**RECOURS GRACIEUX A L'ARRETE PREFECTORAL PORTANT DECISION  
D'EXAMEN AU CAS PAR CAS EN APPLICATION DE L'ARTICLE R 123-3  
DU CODE DE L'ENVIRONNEMENT DU 28 MARS 2024**

Ce document constitue une réponse à la décision de la MRAe soumettant à évaluation environnementale le projet d'aménagement du secteur de l'Aurore sur la commune de Corzé.

## ANNEXE 1 : Réduction du périmètre d'étude

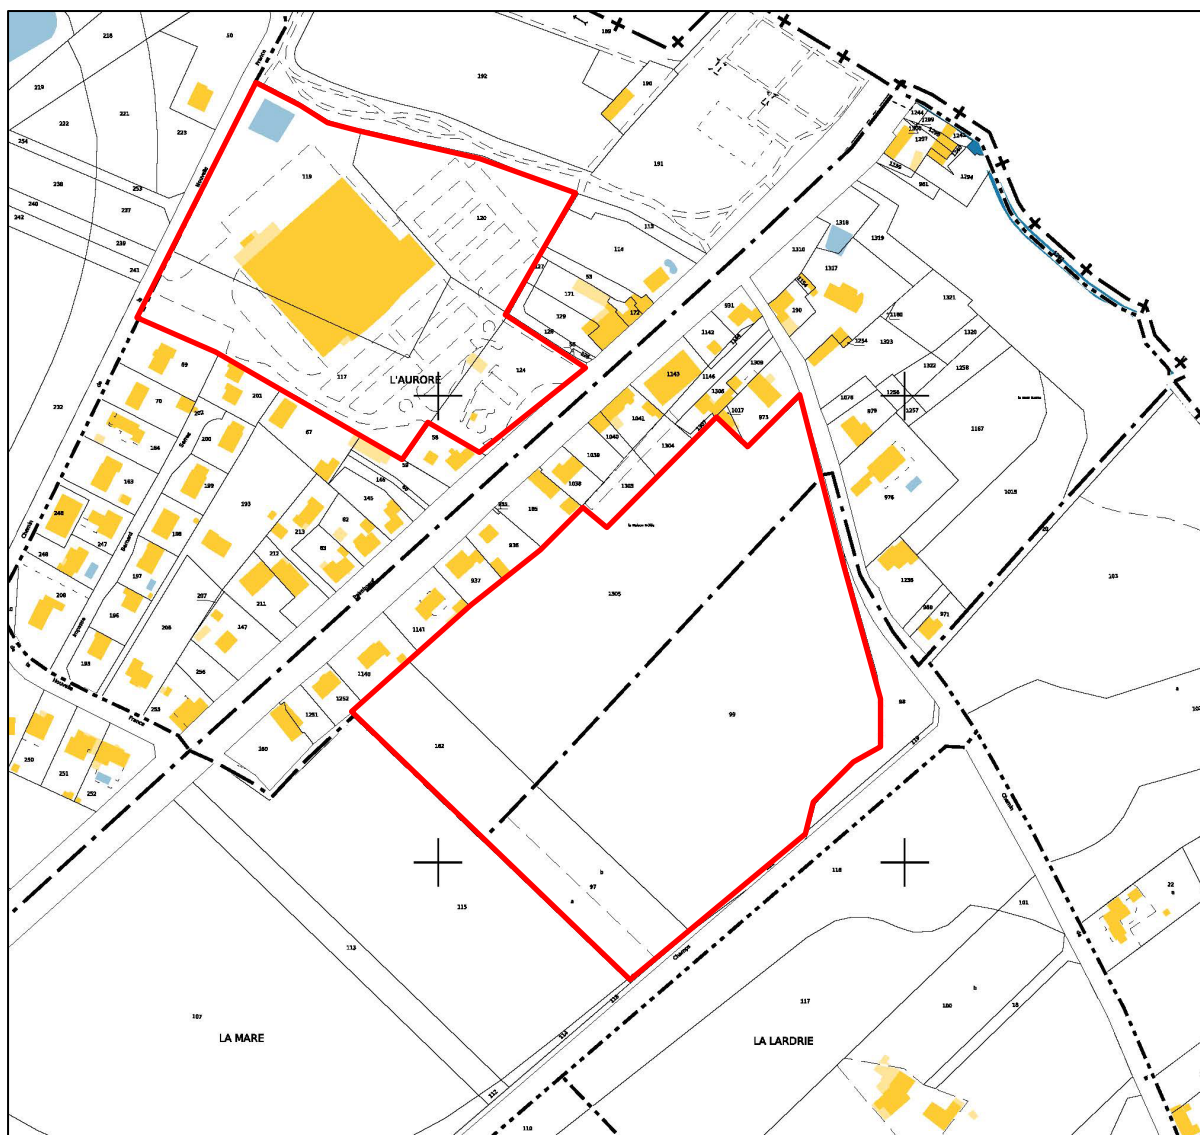
Sur la base des premiers résultats d'études, et en parallèle de la conception des scénarii d'aménagement, il a été décidé de réduire le périmètre du projet afin d'éviter les zones identifiées les plus sensibles du point de vue de l'impact environnemental.

Ainsi a été exclu du périmètre du projet d'aménagement :

- L'intégralité du sous-secteur de la Suette, qui comprend une marre ainsi que des enjeux faunes classés « moyen »,
- Une partie du sous-secteur de l'Aurore Est comprenant les parcelles cadastrées section ZB n°113 et 115 accueillant des vergers.

Ainsi le périmètre du projet, de la phase étude à la définition du plan d'aménagement, a donc été réduit pour passer de 11,9 ha à 7,7 ha (ANNEXE 1).

**Surface totale du périmètre, après réduction : 7ha 73a 61ca.**

### **ANNEXE 3 : Photos de la limite Nord du Secteur Aurore Bourg (actuel Super U)**

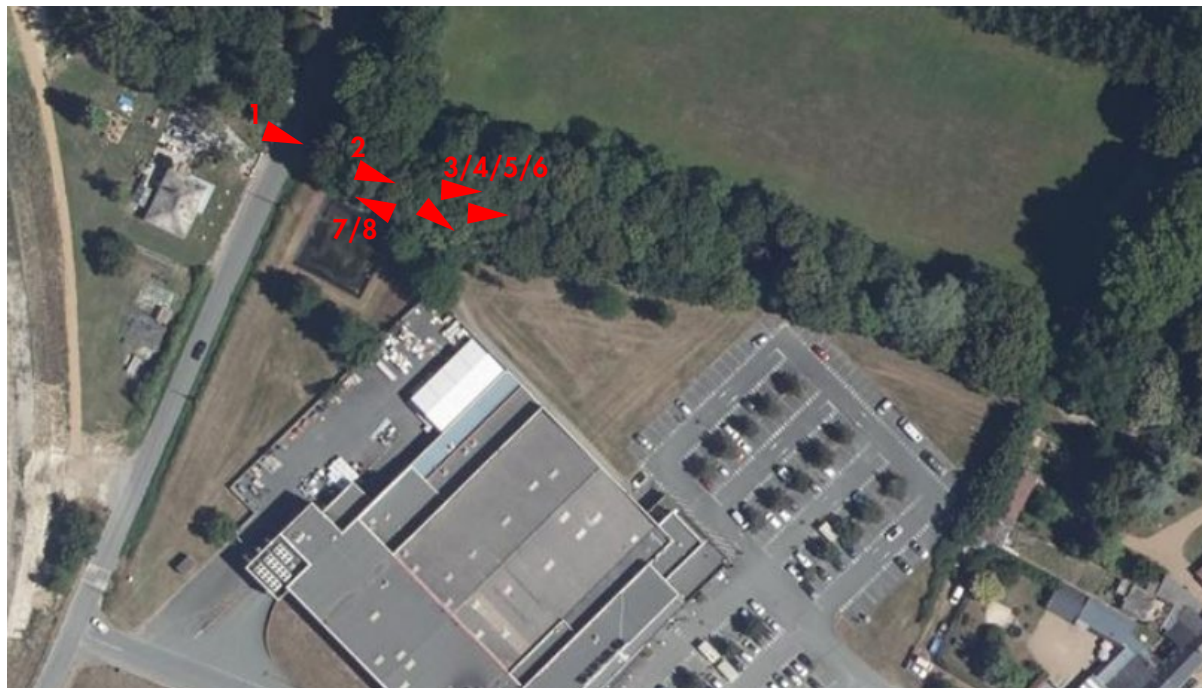
Avis MRAe : « l'étude d'impact aura vocation à qualifier les enjeux et à évaluer précisément les incidences du projet en matière ... de zones humides potentiellement présentes au nord du secteur « Aurore Bourg ».

Une haie existante de grands arbres qui marque la frontière Nord de ce secteur est implantée sur la parcelle voisine. La haie d'arbre est donc située hors du périmètre du projet, qui n'impacte donc pas cette dernière. Par ailleurs, son intégration paysagère dans le cadre du projet d'aménagement est également prise dans les choix politiques traduit dans le plan d'aménagement retenu.

Une série de photos (ANNEXE 3) prises depuis le chemin au Nord du Super U montrent la séparation entre la grande propriété voisine au Nord, bordée par la haie de grands arbres, et la parcelle actuelle du Super U qui constitue l'emprise du projet d'aménagement.
